Bilag 15 Ny supplerende høring

Vedr.: Tillæg 1 til Lokalplan Nuuks Plads Metrostationsplads

FORESLÅEDE ÆNDRINGER SOM ER I SUPPLERENDE HØRING 2022

Vedr. § 2 Område

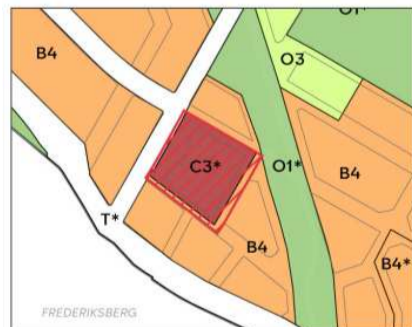
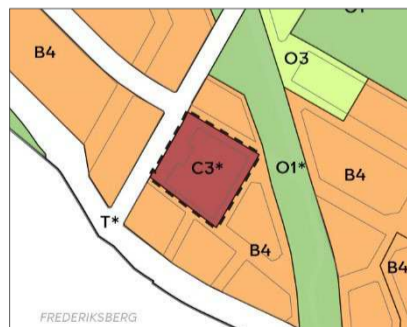
Forvaltningen er blevet opmærksom på, at der er en uoverensstemmelse med afgrænsningen af lokalplanområdet og kommuneplanens rammeområde, hvorfor afgrænsningen af lokalplanområdet justeres, så det svarer til rammeområdet.

Det betyder, at en del af vejarealet i Hiort Lorezens Gade og i Florsgade udtages fra lokalplanområdet. Det har ikke nogen indholdsmæssige konsekvenser.

- Lokalplantegninger:
Lokalplantegning 1 - Område
-Området justeres. Konsekvensrettes på alle øvrige lokalplantegninger.
- Redegørelsen:
-Konsekvensrettes på illustrationer, bl.a. vignet om betinget aftale om tilkøb af areal, s. 6; vignet om bevaringsværdige bygninger, s. 14; skyggediagrammer, s. 16-17; vignet om bydelscenter, s. 17; vignet om lokalplaner i kvarteret, s. 19.

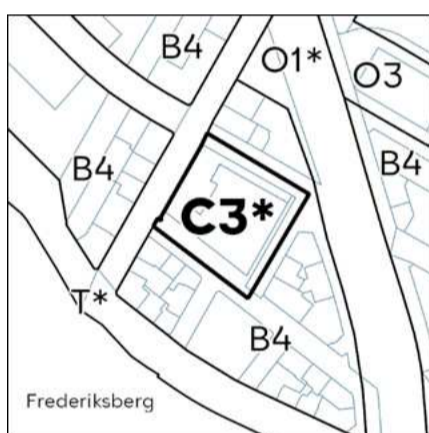
- Afsnittet 'Bilparkering', s. 6
På Borgerrepræsentationens møde den 8. oktober 2020 blev vedtaget en 0-parkeringsnorm for lokalplanen. Forvaltningen benytter sig af særlig bemærkning 6 for bilparkering i Kommuneplan 2019, til at fastsætte en 0-norm for bilparkering. **Jf. forslag til kommuneplantillæg fastsættes en 0-parkeringsnorm for området.** Forvaltningen skal dermed kun vurdere behovet for afsætningspladser og handicapparkering. For ungdomsboliger, boliger og kontorer, vurderes afsætningsbehovet at dreje sig om gæster eller besøgende, og at dette behov vil være meget begrænset. For restauranter vurderes afsætningsbehovet at dreje sig om gæster, specielt til restauranter, som fx vil ankomme i taxi. En taxi kan også holde og vente på gæster. For butikker vurderes det, at der sjældent vil være behov for afsætning, da handlende i høj grad vil ankomme på cykel, til fods eller med metro. Afsætningsbehovet for de enkelte funktioner vurderes ikke at optræde samtidig. Restauranter vil primært medføre et behov om aftenen, mens boliger og kontorer primært vil medføre et behov om dagen. Butikkerne kan have et behov over hele dagen. Da selve afsætningen kun tager op til tre minutter, er sandsynligheden lille for, at der vil ske flere samtidige afsætninger.

Det vurderes, at afsætningspladser i en parkeringskælder ikke vil blive benyttet. Samlet set vurderes det derfor, at det lokale vejnet vil kunne håndtere det mindre afsætningsbehov. **Afsætningspladserne bør placeres på terræn, da det vurderes, at pladserne ikke vil blive benyttet, hvis de er placeret i en parkeringskælder.** Dermed kræves ingen bilparkering i lokalplanen, da området ligger stationsnært, idet der dog afsættes plads til én handicap-parkeringsplads inde på den private ejendom med overkørsel fra Florsgade jf. tegning 3.

I lokalplanen kræves der anlagt én handicap-parkeringsplads inde på den private ejendom med overkørsel fra Florsgade, jf. tegning 3. Der nedlægges 12 parkeringspladser på offentlig vej i Florsgade og Hiort Lorenzens Gade for at muliggøre **vejbetjening-i form af en overkørsel** nye overkørsler til parkeringskælder og adgang for varelevering og til skraldebil for erhvervsaffald.

- § 5, stk. 1. Bilparkering
"Parkeringen fastsættes til 1 **handicap**-parkeringsplads, der skal etableres på terræn med overkørsel fra Florsgade, jf. tegning 3.

§ 5, stk. 2 Cykelparkering

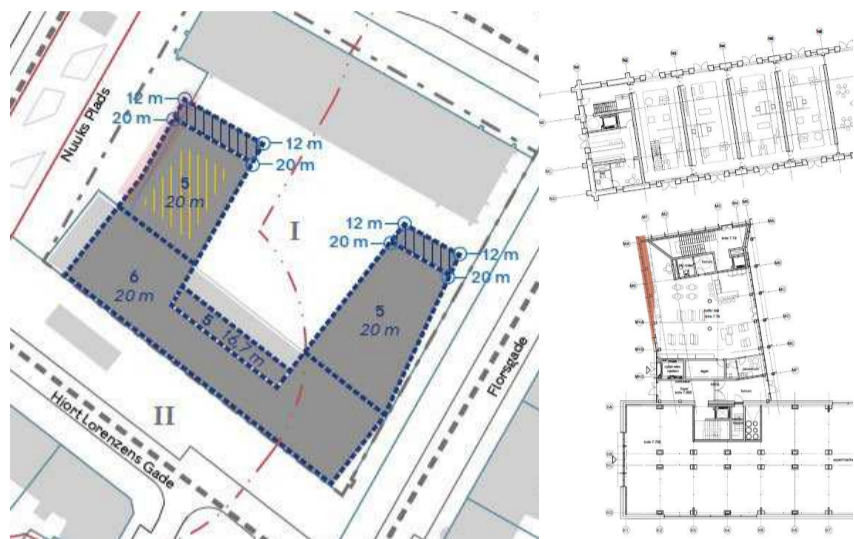
I det offentliggjorte forslag var muliggjort 20 % cykelparkering på terræn og 80 % cykelparkering i konstruktion.

Ved behandlingen af den endelige vedtagelse af lokalplantillægget i BR den 4. november 2021 foreslog forvaltningen, at en del af cyklerne i konstruktion skulle placeres i stueetagen med adgang fra Hiort Lorentzens Gade tæt ved indgang til supermarked i kælder i Koppels magasinbygning. Det er dog ikke længere muligt, da bygherre ønsker at anvende stueetagen til supermarked fremfor placeringen i kælderen.

Den oprindelige formulering med 20 % på terræn og 80 % i konstruktion foreslås derfor uændret, idet det dog foreslås, at bestemmelsen sprogligt præciseres.

- § 5, stk. 2. Cykelparkering
"....80 % af cykelparkering skal etableres i konstruktion/overdækket. 20 % på terræn"

Udvidelse af byggefelt vist på lokalplantegning (med rød markering) og udsnit med rød markering.

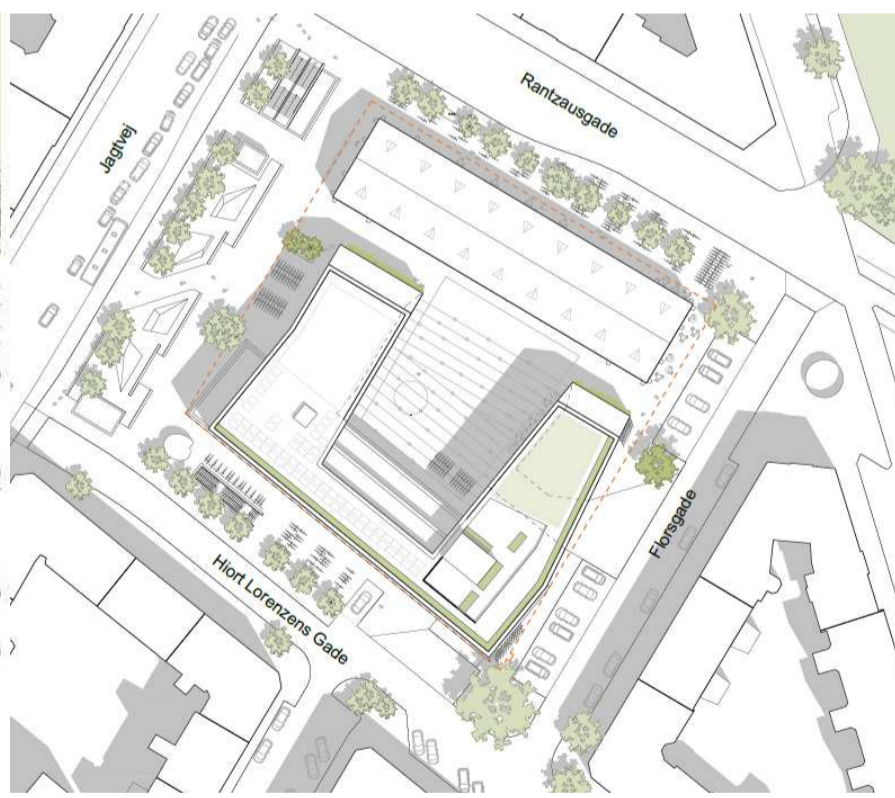
Bygherre ønsker en forøgelse af byggefeltet på 85 cm mod metrostationspladsen mhp. at kunne udnytte den fulde byggeret. Projektet har tabt areal, idet 2. etage i Koppels magasinbygning er delvist udgået for at frembringe et dobbelthøjt rum til supermarkedet.

Forvaltningen foreslår, at byggefeltet justeres, så byggeretten kan udnyttes. Forvaltningen vurderer, at den forøgede bredde på 85 cm ikke har nogen væsentlig betydning for oplevelsen af bebyggelsens omfang.

- Lokalplantegninger:
Lokalplantegninger 5b - Omfang
-Byggefeltet justeres. Konsekvensrettes på alle øvrige lokalplantegninger.
- Redegørelsen:
-Situationsplan udskiftes
-Snit (se nedenfor) samt visualisering fra Jagtvej justeres (se før/efter under § 7 Bebyggelsens ydre fremtræden).

FACADE MOD HIORT LORENZENS GADE
FØR - MED VINDUER PLACERET ASYMMETRISK

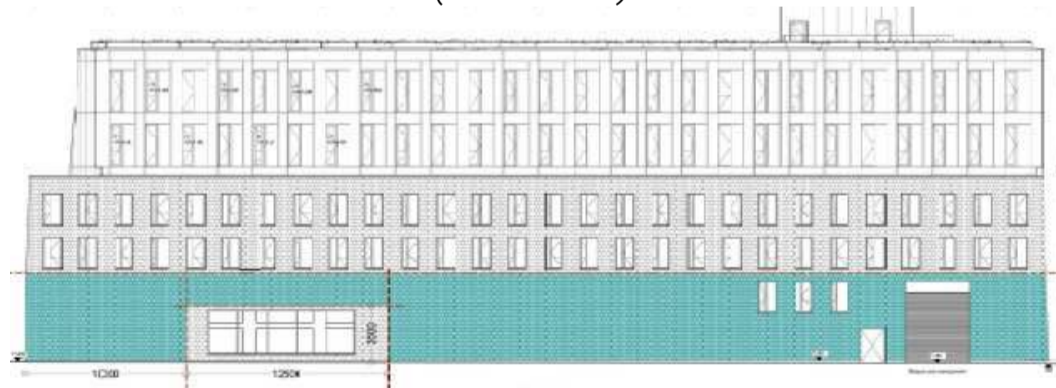
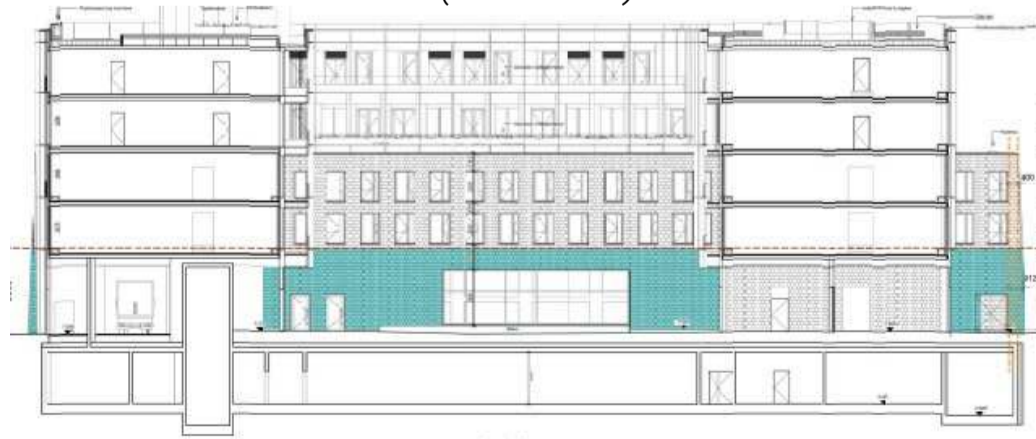
Bygherre ønsker at placere supermarked i stueetagen af Koppels magasinbygning i 1. (stueetage) og 2 etage i stedet for kontorer. Supermarked var tidligere placeret i kælderen. Derfor ønskes en række ændringer af facadebestemmelserne for at muliggøre dette. Bygherre har også en række ønsker til justering af facaderne, så de fremstår mere rolige og mere i overensstemmelse med bevaringsværdierne.

- At der muliggøres et større vinduesfelt mod Hiort Lorentzens Gade, så facader fremstår mere åbne mod byen, fremfor mindre vinduer og et porthul til cykelparkering. Facader vil fremstå med mere skifer og i overensstemmelse med bevaringsværdierne.
- At øvrige vinduer til boligerne (primært 3- og 4. etage) ikke opsættes asymmetrisk, men over hinanden, så facaderne fremstår mere rolige.
- At muligheden for at etablere facaden som 'åben klink' og i moduler frafaldes, da facaderne ønskes som en sammenhængende facade og dermed mere i overensstemmelse med bevaringsværdierne.

f) Eksisterende facadebeklædning i naturskiferplader skal ved reovering genopsættes på klink enten som en sammenhængende facadebeklædning eller som beklædning, der kan opsættes i moduler. Langs facade e og g skal moduler være på min 1,7 m i bredden og langs facade f og h på min 2,1 m i bredden. Højden på moduler skal min. svare til etagehøjden. Lodrette spor af profiler skal enten være placeret ensartet over hinanden eller ensartet forskudt. **Facaderne f og h skal fremstå med en stor grad af skiferbeklædning i 1. etage (stueetage) og 2. etage og med følgende grad af skifer (graden måles hver facade for sig og fra terræn til en højde på 5,5 m) i facaden. For facade f skal min. 70% af facaden være i skifer. For facade h skal min. 60% af facaden være i skifer.**

j) Vinduer kan være maks. én etage i højden. I bredden kan langs facade e laves ét hul til vinduer og døre i stueetagen på maks. ~~fire modulfag~~ og maks. 8 m. Langs facade f **og g** kan huller til vinduer, døre og franske altaner være maks. 1,16 m i bredden. **I facaden for 1. etage (stueetage) og 2. etage kan laves ét hul til ét stort vindue, der maks. kan være 12,5 m i bredden og 3,5 m i højden over terræn, og som skal være placeret min. 10 m fra hjørne.** Langs facade g ~~kan huller til vinduer, døre og franske altaner være maks. 0,9 m i bredden.~~ kan der kun laves huller til vinduer i 3. og 4. etage. Langs facade h kan huller til vinduer, døre og franske altaner være maks. 1,26 m i bredden. I facaden for 1. etage (stueetage) og 2. etage kan mod byrum laves ét hul til ét stort vindue, der maks. kan være 13,5 m i bredden. Indgangspartier, **døre til elevatorer og flugtveje** i stueetagen kan markeres med en øget bredde på ~~0,3~~ **0,6** m. Langs facade h kan der mod facadestykket mod metroforpladsen laves et større hul i stueetagen på maks. 4 m i bredden, der skal være trukket min. 1,6 m væk fra hjørnet.

k) Huller til vinduer og døre skal fremstå som individuelle murhuller og vinduer og døre skal være trukket tilbage fra facaden. **Huller til vinduer og døre skal være placeret min. 0,6 m fra markerede hjørner.** Vinduer og døre **langs facade f, g og h** skal **have samme bredde hver facade for sig og** placeres **over hinanden** asymmetrisk og forskudt, så der ikke skabes en taktfast, lodret, søjlevirkning. Der skal være min. ~~0,7 m~~ **0,9 m** mellem vinduer og døre i bredden langs facade e og g min. 0,9 m langs facade f og h **og min 0,4 m mellem vinduer og døre i bredden langs facade g.** Hvis der helt eller delvist hver facade for sig anvendes en opsætning af skifer med huller mellem pladerne, jf. pkt. f, skal arealet til vindues- og dørhuller tilsvarende reduceres. Der kan derudover i stueetagen langs facade f og h indsættes portlåger til varelevering og affald. **Døre og portlåger i 1 etage (stueetagen) skal min. være placeret 0,9 m fra markerede hjørner.** Portlåger skal udføres med lukket beklædning i metal eller

Skiltning

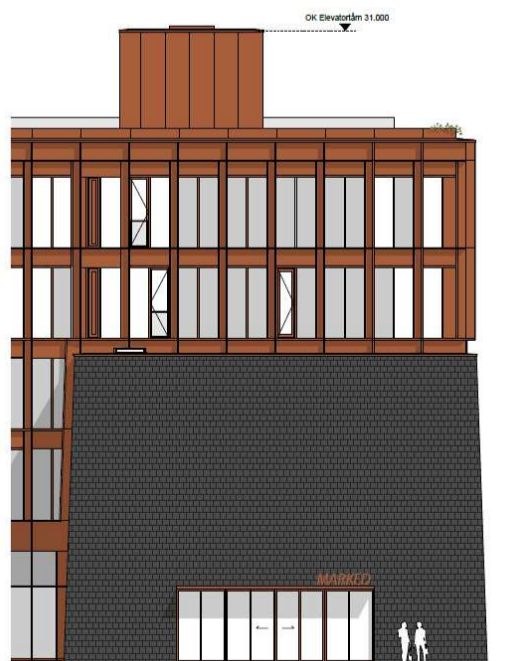
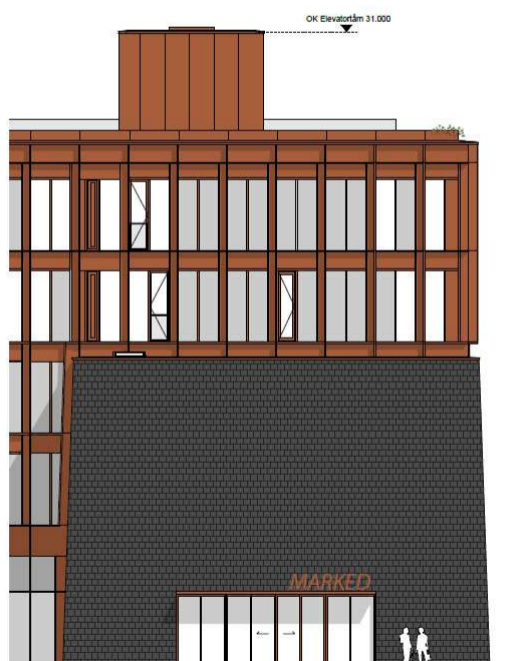
Bygherre ønsker, at det muliggøres, at højde på skilt til supermarked kan øges fra 40 cm til 60 cm, og at farven også kan være rødbrun.

Forvaltningen vurderer, at skiltet med fordel kan gøres større, så der skabes større synlighed for butikken, og at den rødbrune farve er i overensstemmelse med bygningens bevaringsværdier. Det præciseres, at skiltet maks. kan placeres 20 cm over indgangspartiet, så den massive skiferflade fremstår uden skiltning.

- § 7, stk. 1 l) Bevaringsværdig bebyggelse
'...Endvidere muliggøres, at der kan placeres et skilt langs facade e over indgangspartiet. Skiltet kan maks. være placeret 20 cm over indgangspartiet og, med en maks. have en højde på 40 60 cm i indgangspartiets længde og i farverne hvid og rødbrun, og jf. ovenfor fsv. udformning og efter Teknik- og Miljøudvalgets godkendelse.
